VYSVĚTLENÍ ZADÁVACÍ DOKUMENTACE Č. 2

Název veřejné zakázky:	Výstavba objektu pro dětskou skupinu ve Velkém Meziříčí
Evidenční číslo veřejné zakázky:	7796
Identifikační údaje o zadavateli	
Název:	Město Velké Meziříčí
Sídlo:	Radnická 29/1, 594 13 Velké Meziříčí
IČO:	00295671
Veřejná zakázka podle předmětu:	Veřejná zakázka na stavební práce
Forma zadávacího řízení:	Zjednodušené podlimitní řízení
Limit veřejné zakázky:	Podlimitní

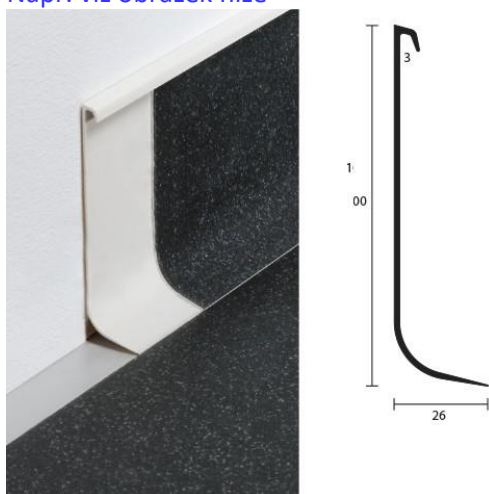
Lepení soklíků PVC a napojení krytiny na stěnu ukončení krytiny u stěny fabionem do v. 100 mm lišta ukončovací, fabion; podlahová; materiál PVC; tl. 2,00 mm; š = 90,0 mm; h = 28,0 mm

Je to samostatná lišta, nebo vytahovaný fabion napojený na podlahovinu? Pokud je to samostatná lišta (podle tloušťky zřejmě ano), opět je nutná bližší specifikace, o jaký typ se jedná.

Odpověď: Požadována systémová lišta pro vytahované PVC z tvrdého PVC o výšce **100 mm**

Např. viz obrázek níže
